中央新幹線、中央アルプストンネル（山口）
非常口トンネルの地上部土砂崩落についての報告書

令和元年 10月

東海旅客鉄道株式会社

さらに、「中央新幹線、中央アルプストンネル工事（山口）における地盤沈下に係る環境保全措置に対する知事意見書（令和元年10月7日、岐阜県）」に記載の山口工区に対する意見について、事業者の見解を取りまとめたので報告する。

<付図14>崩落事故の原因の分析(工事中)

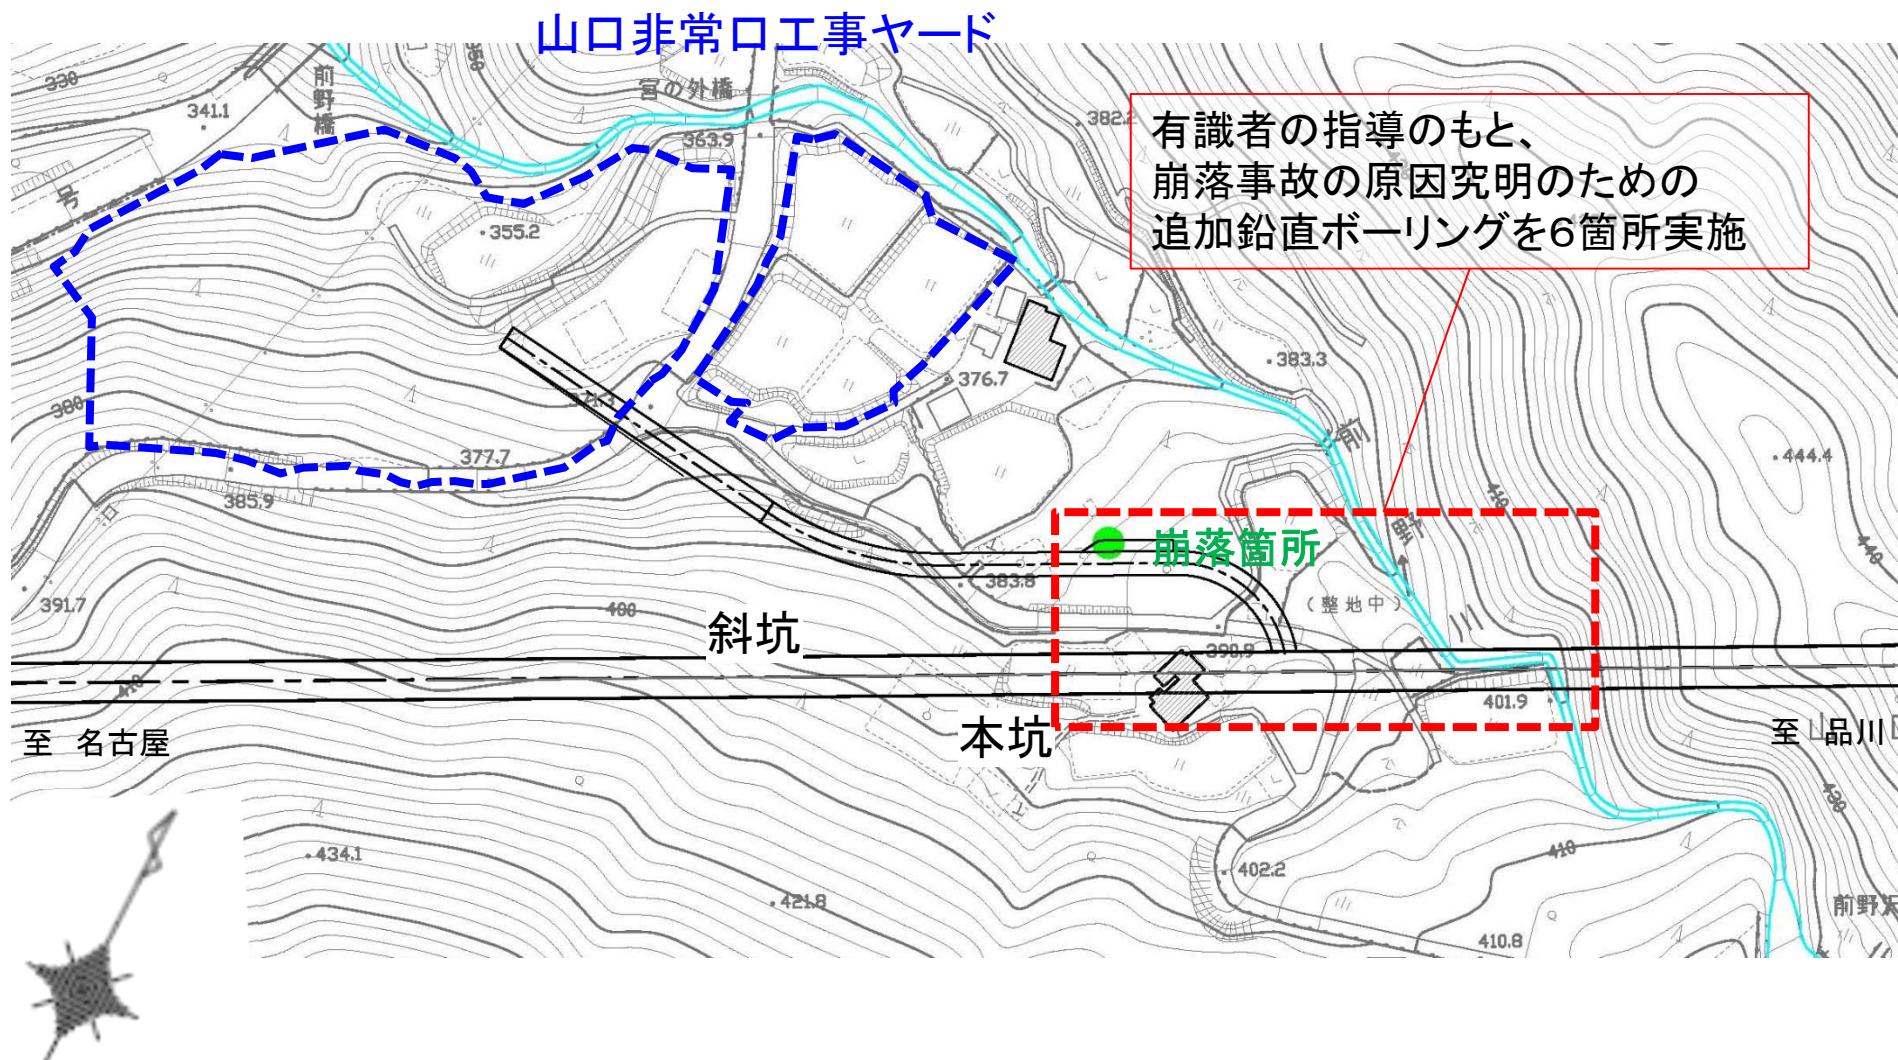
切羽観察において、崩落部付近で左側の強度が低くなってきていたことを確認していた。

しかしながら、補助工法を適用せず、不安定地山に適さない掘削断面形状のまま施工していた。

一般的に斜坑などの小断面のトンネルでは、掘削機械の作業スペース確保のために、下段ベンチの中央部を掘削することがある。その場合、地山状況に応じて脚部の補強を行うことがあるが、工事前に実施した地質調査の結果、補強しなくても問題ないと判断していた。

<付図16>崩落事故後の地質調査結果

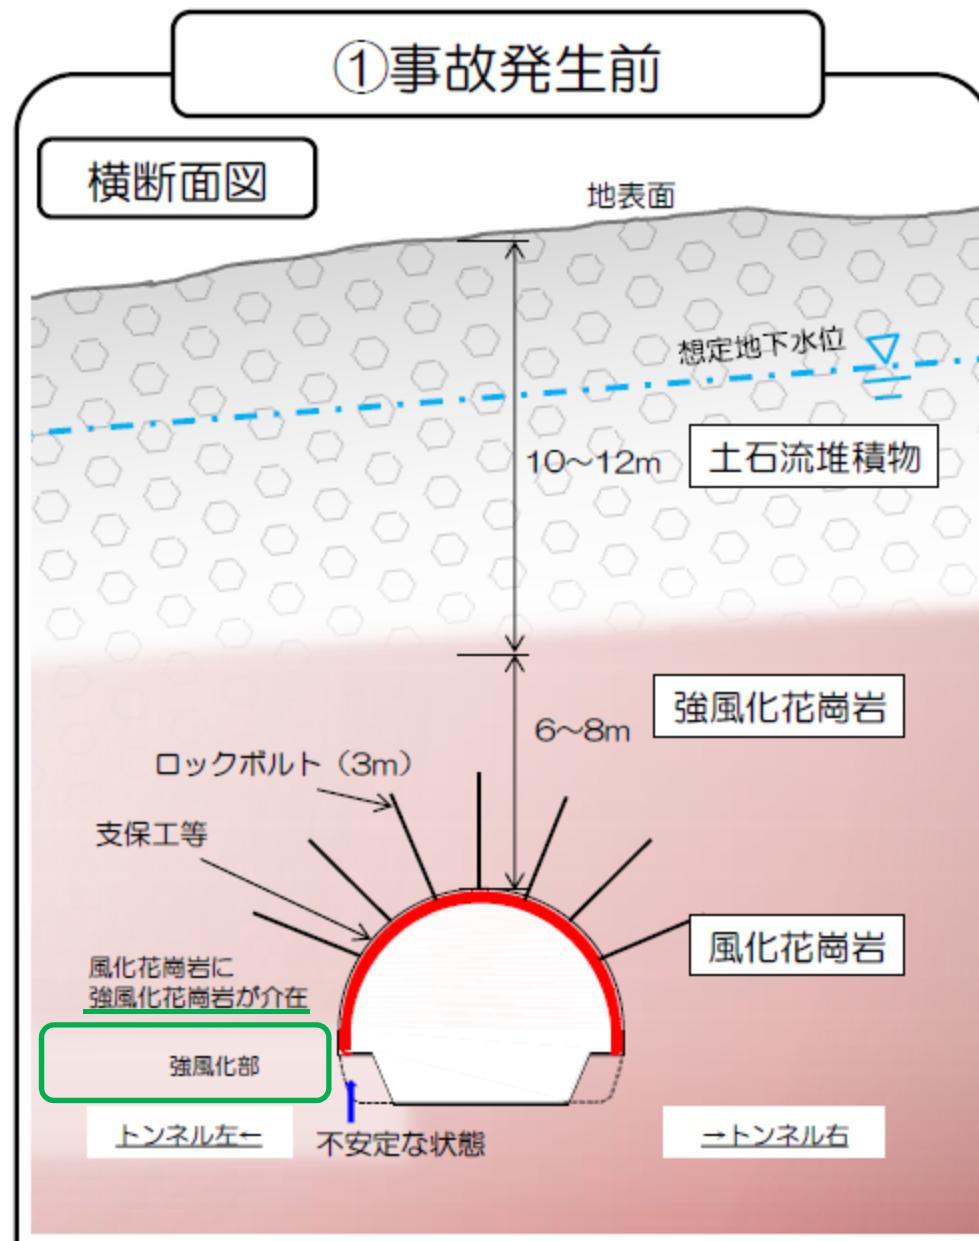
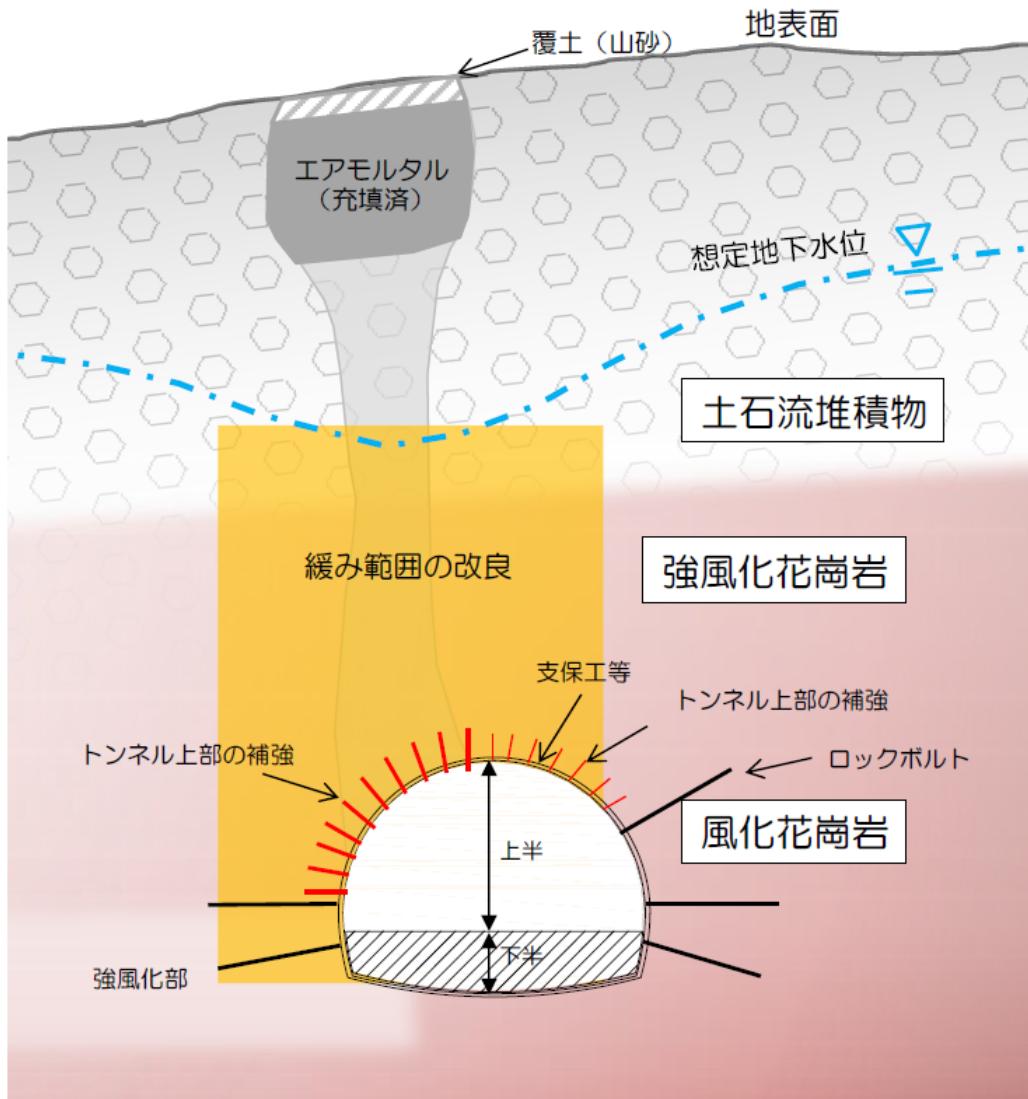
- ・トンネル左下部周辺は、風化花崗岩に強風化花崗岩が介在した地質であった。
- ・崩落部周辺はトンネル直上に風化花崗岩及び強風化花崗岩が6~8m程度まで分布し、更にその上部は土石流堆積物が10~12m程度堆積していた。

<付図18>今後の対策

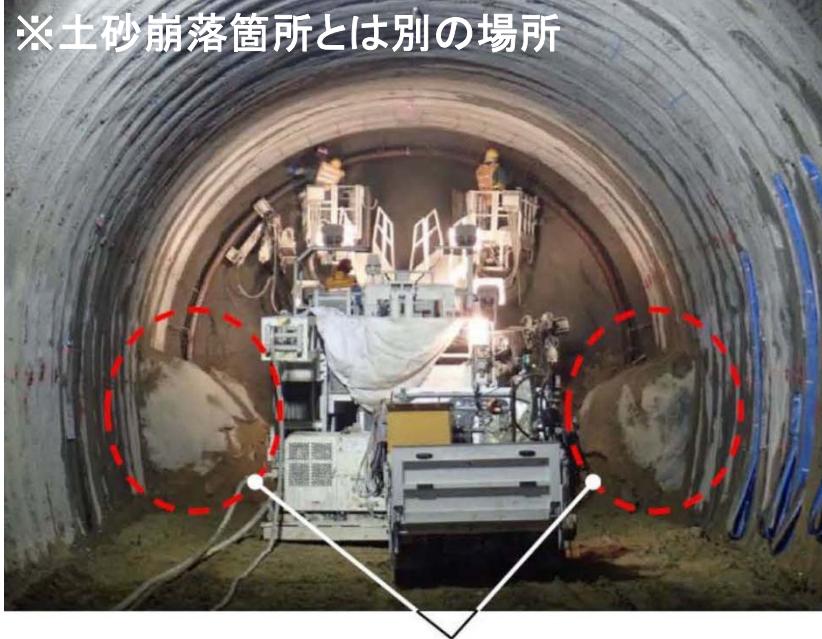
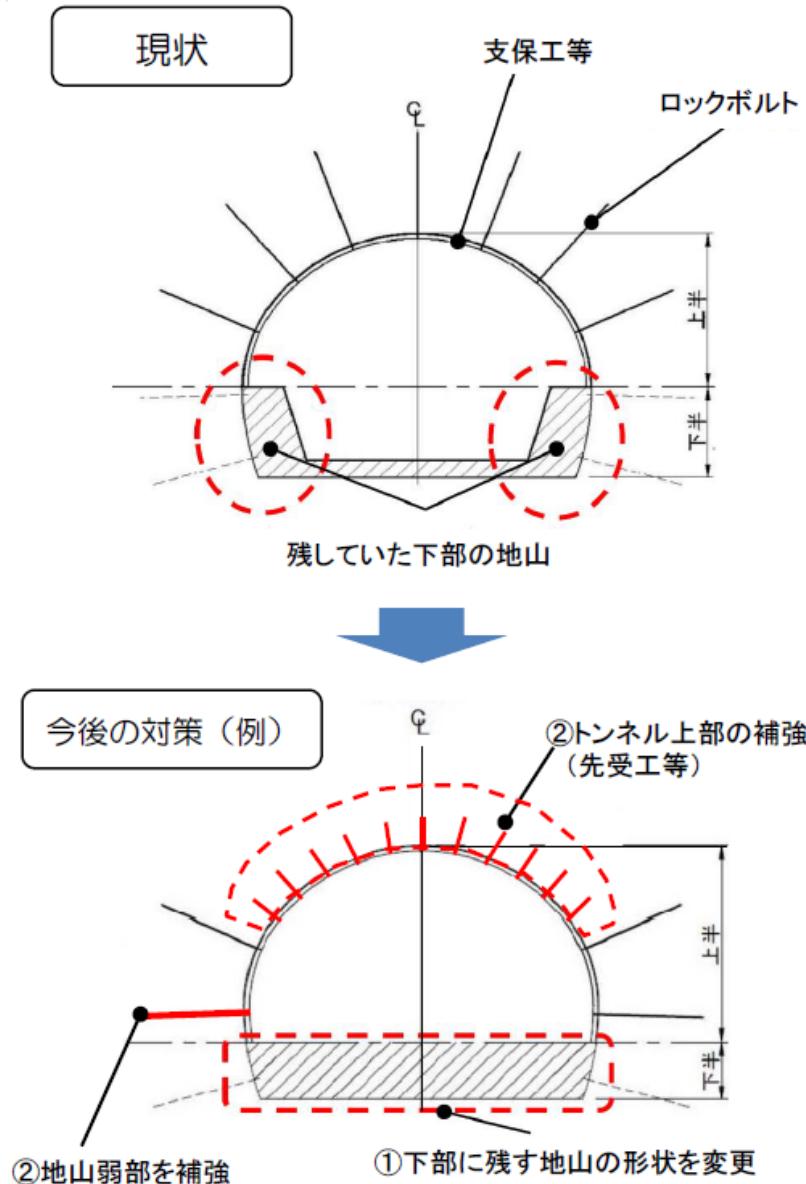
- ・トンネル左下部付近に地耐力の小さい強風化花崗岩が介在していたにも関わらず、掘削機械の作業スペース確保のため、不安定地山に適さない掘削断面形状となっていた。
- ・切羽観察を行いながら掘削を行っていたが、観察の結果、当該箇所では左側の強度が低くなったものの、切羽全体としては大幅な変化はなかった。ここに至るまでも補助工法を用いて掘削を行ってきたという実績から、補助工法を用いなくても、また掘削断面形状を変更しなくても掘削可能であると判断した。

- 不安定な地山の場合は、掘削断面形状を見直す。斜坑については、掘削断面形状を、付図18左下の図に示すとおりベンチ下半の中央部を削らない形状とする。
- 切羽観察や坑内計測の結果等から不安定な地山と判断した場合は、坑内計測の頻度を上げる。斜坑では、坑内計測を10m以下の間隔で実施する。
- 慎重な施工管理の一例として、切羽面から前方の探査を行い、前方の地質や地下水の状況を把握する。斜坑では、削孔検層を実施する。本坑では、阿寺断層や断層破碎帯部分については、先進坑を施工する。加えて、先進ボーリングを実施し、切羽前方の地質を確認する。

復旧完了後の掘削にあたっては、地山状況を掘削面ごとに適切に評価(必要により、地質専門家の判断を求める)するとともに、不安定な地山の場合は下記の対策を実施

- ①掘削断面形状を見直し、坑内計測の頻度を上げるなど、慎重な施工管理を徹底
- ②事前にトンネル上部の補強や、地山弱部を補強するなど最適な補助工法を実施
